Informe Consolidado de Solicitud de Aclaraciones, Rectificaciones y/o Ampliaciones al Estudio de Impacto Ambiental del proyecto “Modificación Parques Eólicos Cardonal, Manantiales y Los Cerrillos”

Nombre del Titular : Statkraft Eólico S.A.
Nombre del Representante Legal : Karol Denisse Oyanader Bernal
Dirección : Avenida Vitacura 2969, piso 6. Edificio Torres Alto El Golf. Comuna de Las Condes, Región Metropolitana de Santiago.

El presente Informe Consolidado de Solicitud de Aclaraciones, Rectificaciones o Ampliaciones (en adelante, “ICSARA”) al Estudio de Impacto Ambiental (en adelante, “EIA”) del proyecto “Modificación Parques Eólicos Cardonal, Manantiales y Los Cerrillos”, contiene las observaciones generadas en virtud de la revisión del EIA.

Figura N° 4. Distancia entre líneas de tensión nominal mayor a 23 kV y generadores eólicos.

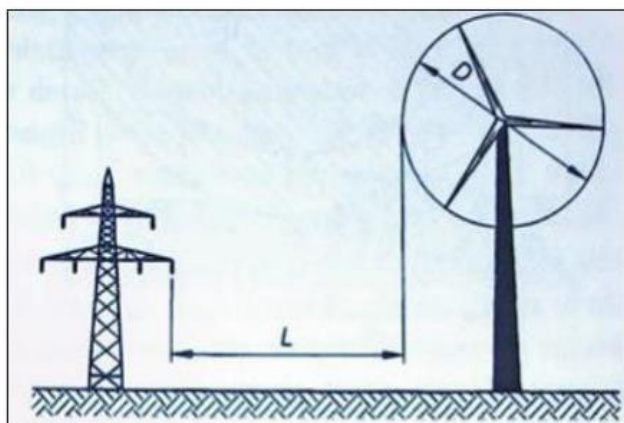
7.29. Analizado el Anexo 3.20 “Proyectos con RCA” del EIA, el Titular declara que se identificaron 7 proyectos con RCA dentro del área de influencia determinada para este componente, entre ellos: Nueva Subestación Seccionadora Loica y Nueva Línea 2x220 Kv Loica Portezuelo, Parque Eólico La Estrella, Subestación eléctrica y línea de transmisión 1x110 kV Cardonal - Quelentaro, Ampliación Tranque de Regulación Matancilla, Parque Eólico Ucúquer, Parque Fotovoltaico Pulin y Línea de Transmisión Lo Aguirre – Alto Melipilla y Alto Melipilla - Rapel, de los cuales seis están vinculados al sector energético. Al respecto, el Titular declara que no utiliza recursos que afecten o modifiquen de alguna forma las operaciones del Proyecto ni generan sinergia con los proyectos mencionados. En este contexto, se requiere aclarar y fundamentar el descarte de impactos ambientales sinérgicos y acumulativos, específicamente con los polígonos y partes y obras correspondiente al Parque Eólico Manantiales y Parque Eólico Los Cerrillos que se interceptan en su área de influencia con el Proyecto “Nueva Subestación Seccionadora Loica y Nueva Línea 2x220 Kv Loica Portezuelo” (RCA N°202406001166/2024 de la COEVA de la Región de O’Higgins); lo anterior, teniendo en cuenta, además, lo establecido en el Pliego Técnico Normativo RPTD N°07, dictado por la Resolución Exenta N°33.277, de 10 de septiembre de 2020, de la Superintendencia de Electricidad y Combustibles, sobre Franja y Distancias de Seguridad. Al respecto, este pliego técnico establece entre otros tópicos, la distancia entre líneas de tensión nominal mayor a 23 kV y generadores eólicos.

Fuente: Layout del EIA y layout del proyecto “Nueva Subestación Seccionadora Loica y Nueva Línea 2x220 Kv Loica Portezuelo” (Adenda Complementaria).

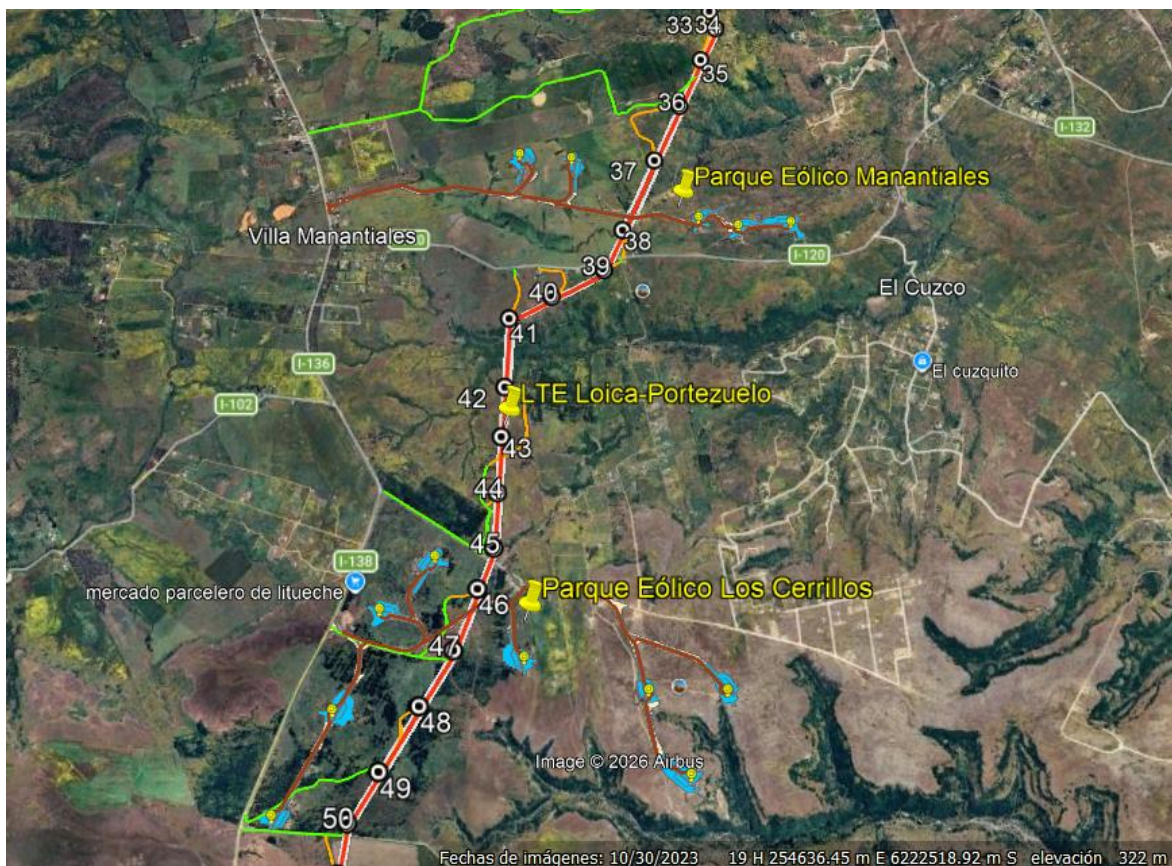
En la siguiente imagen se grafica la situación precedentemente indicada.
